PLAN LOCAL D'URBANISME

Modification n°4

BARTENHEIM

1. Note de présentation

Extrait du plan de zonage avant modification-suppression de l'emplacement réservé n°6 :

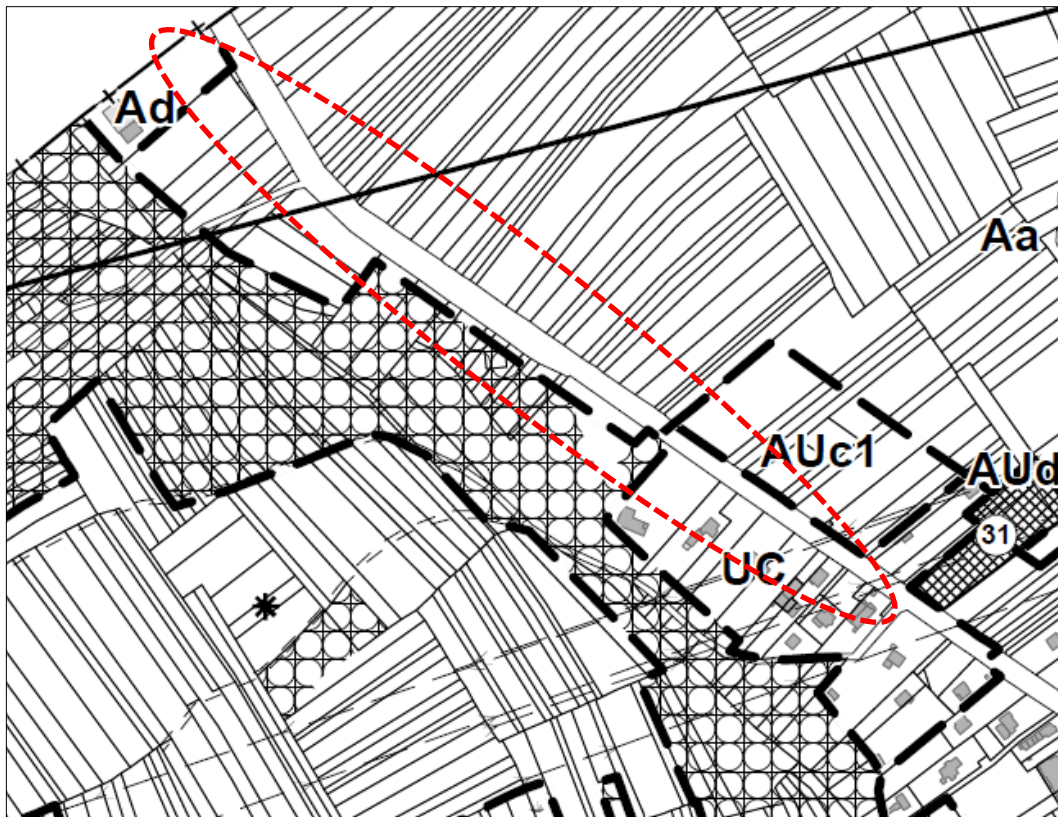
Suppression de l'emplacement réservé n°6 :

L'emplacement réservé n°6, affecté dans le PLU à la réalisation d'une piste cyclable est supprimé (la piste étant aujourd'hui réalisée).

Extrait du plan de zonage après modification-suppression de l'emplacement réservé n°10 :

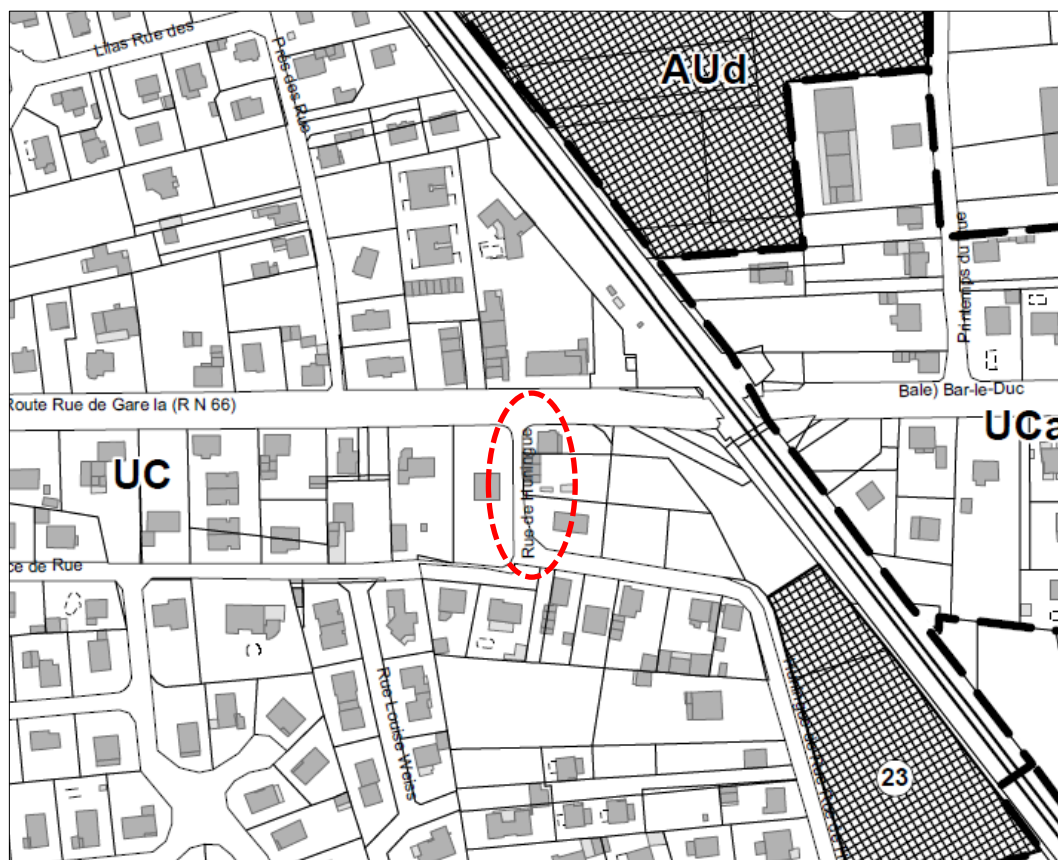
L'emplacement réservé n°10 est supprimé. La commune ne projette pas d'élargir cette voie.

Extrait du plan de zonage avant modification :

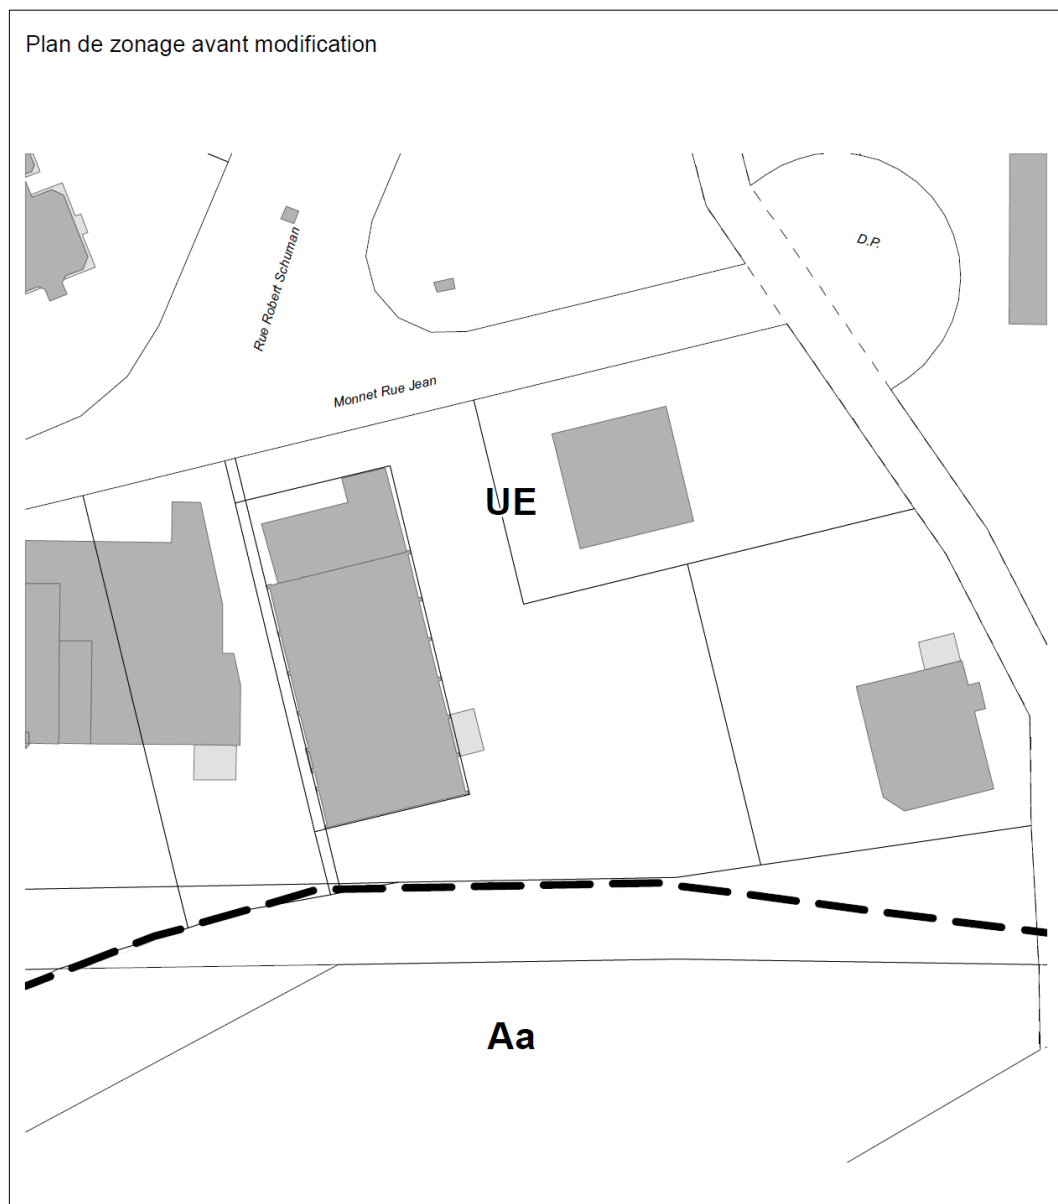
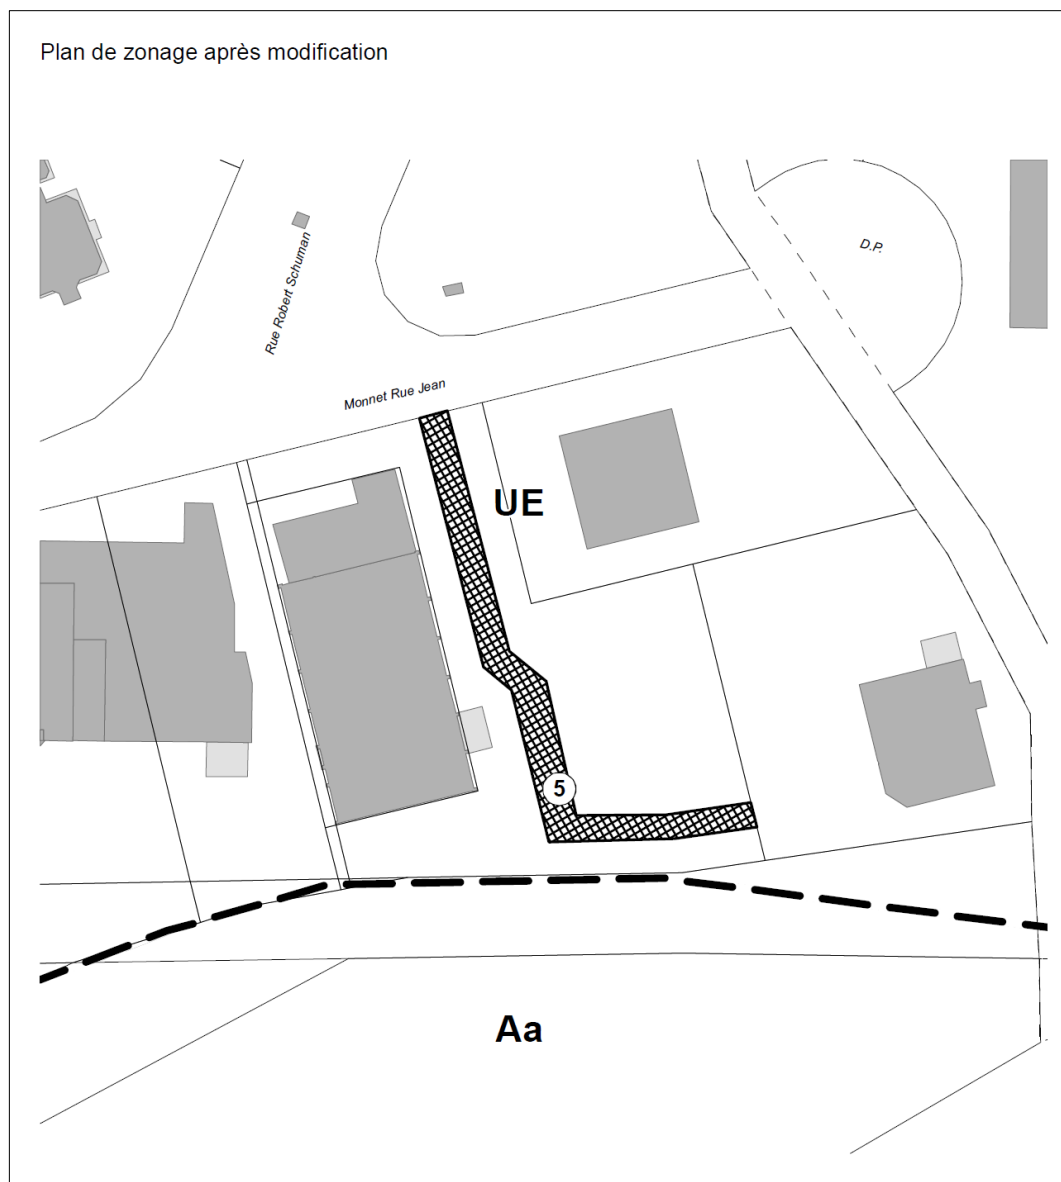
3.2. Ajout de l'emplacement réservé n°5

Cette section de parking fait l'objet d'un emplacement réservé au bénéfice de la commune afin de garantir l'accès permanent au parking de la maison de santé et du garage automobile.

Extrait du plan de zonage avant modification :

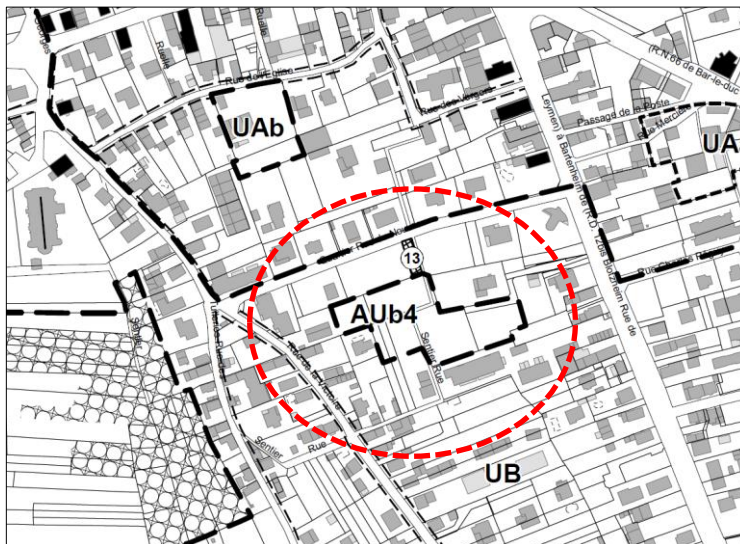
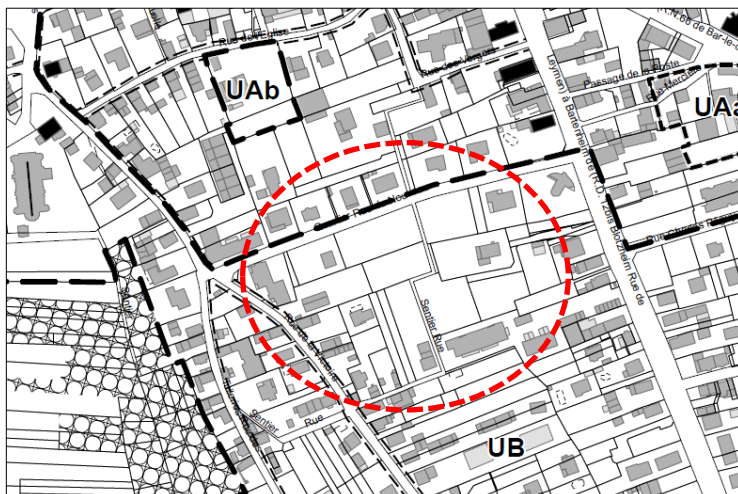
Le secteur AUb4, situé à hauteur de la rue du Nouveau Quartier, d'une surface de 0,5 ha, est reclassé en zone UB et l'emplacement réservé n°13, au bénéfice de la commune, est supprimé.

La suppression du secteur AUb4 s'explique par le rachat des parcelles donnant sur la rue du Nouveau Quartier par la commune, permettant ainsi la maîtrise foncière globale de la commune pour la réalisation du projet. Les terrains se situant hors du périmètre du projet communal correspondent pour l'essentiel à des fonds de jardin attachés à un logement.

La suppression du périmètre permet de libérer les terrains dans une optique de permettre une jouissance complète des terrains aux riverains.

En raison de l'accès direct du projet à la rue du Nouveau Quartier et comme les terrains restants sont attachés à un fond ayant des accès via d'autres rues et ne sont donc pas enclavés, l'ER n°13 n'a plus de raison d'être maintenu.

Schéma d'aménagement :

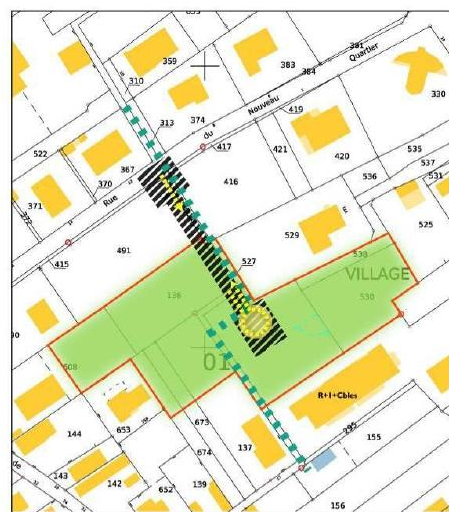
OAP supprimée : suppression de l'OAP du secteur AUb4

L'orientation d'aménagement et de programmation comportait des prescriptions concernant la desserte du cœur de l'îlot. Ces prescriptions sont supprimées.

Extrait du plan de zonage avant modification -

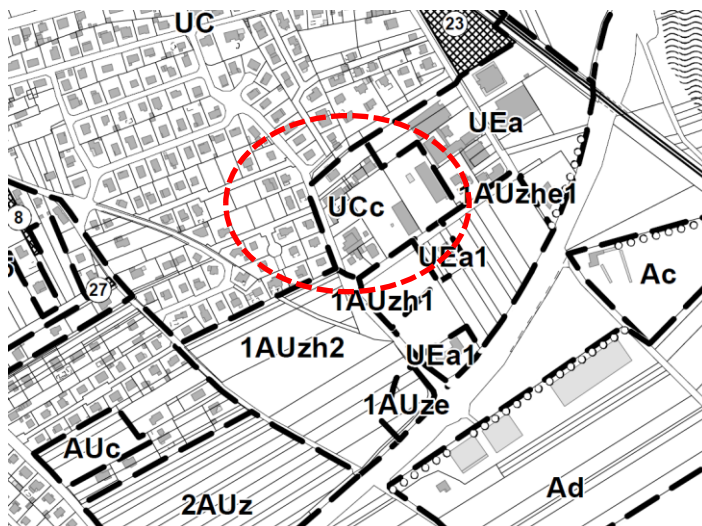
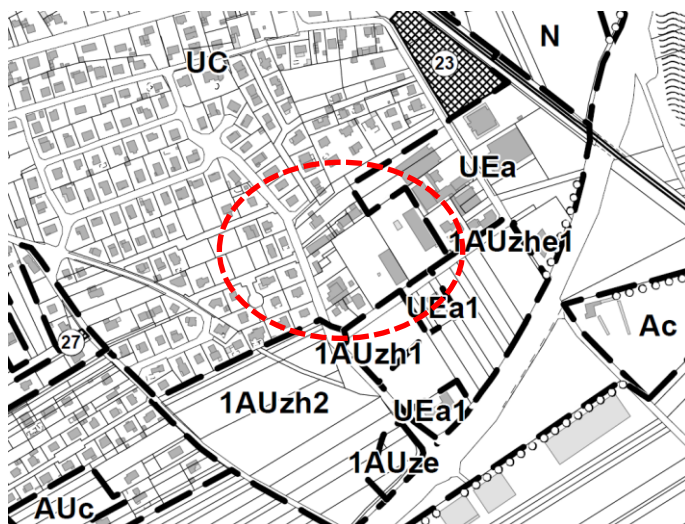
Les modifications apportées aux règles de la zone UC dans le cadre de la présente procédure (règles de hauteur et d'emprise au sol notamment) conduisent à harmoniser l'ensemble des règles de la zone UC et à supprimer le secteur UCc.

La hauteur de la zone UC est modifiée, la hauteur maximale est passée de 7 à 9 mètres à l'égout de toit et de 10 à 13 mètres au faitage, soit les hauteurs définies pour le secteur UCc.

L'emprise au sol du secteur UCc est de 50% est ramenée à un tiers, soit l'emprise définie pour la zone UC.

La suppression de ce secteur conduit à modifier les documents graphiques, le règlement écrit et la suppression de l'OAP.

BARTENHEIM ORIENTATIONS D'AMENAGEMENT
Secteur UCc

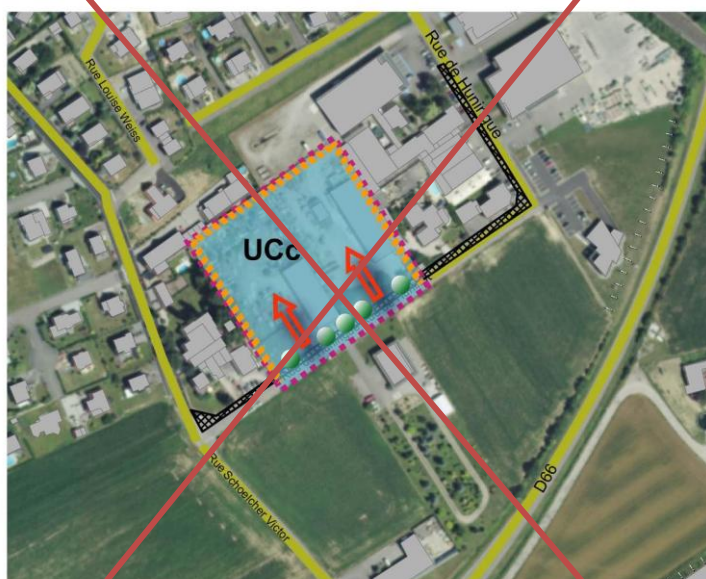
Suppression OAP du secteur UCc :

L'orientation d'aménagement et de programmation a été en partie réalisée. De plus, la présente modification vise à uniformiser les règles des secteurs de la zone UC. À ce titre la hauteur des constructions en UC passe de 10 à 13 mètres.

L'emprise au sol est aussi harmonisée afin de favoriser la présence d'espaces libres sur les îlots de propriété.

Carte de mixité sociale avant modification :

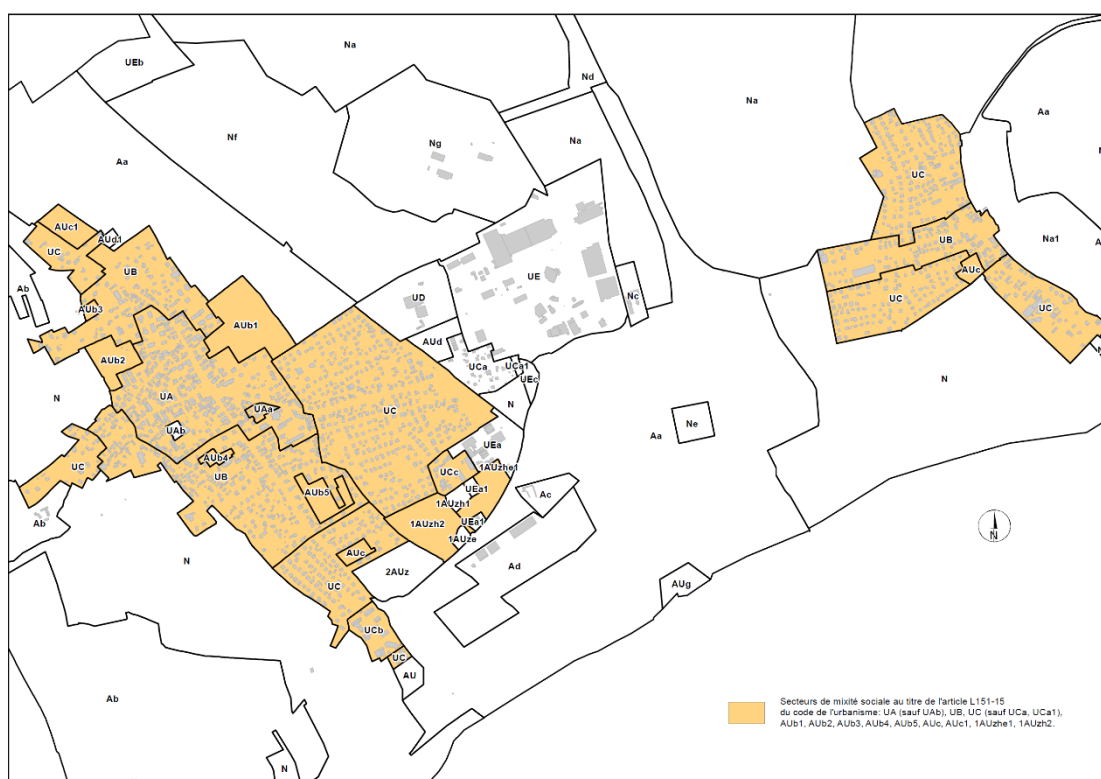
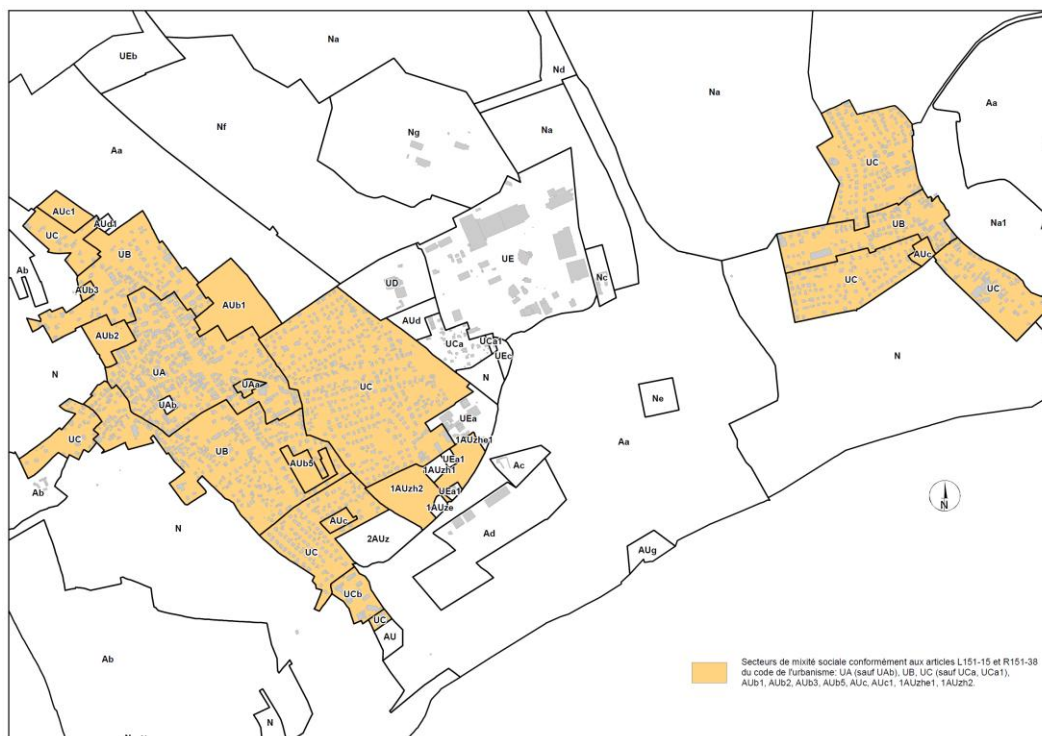
Les secteurs de mixité sociale ont été modifiés par l'intégration du secteur AUB4 et la suppression du secteur UCc dans la zone UB (le secteur reste concerné par les prescriptions de mixité sociale comprises dans la zone UB, proche des prescriptions de l'ancien secteur AUB4).
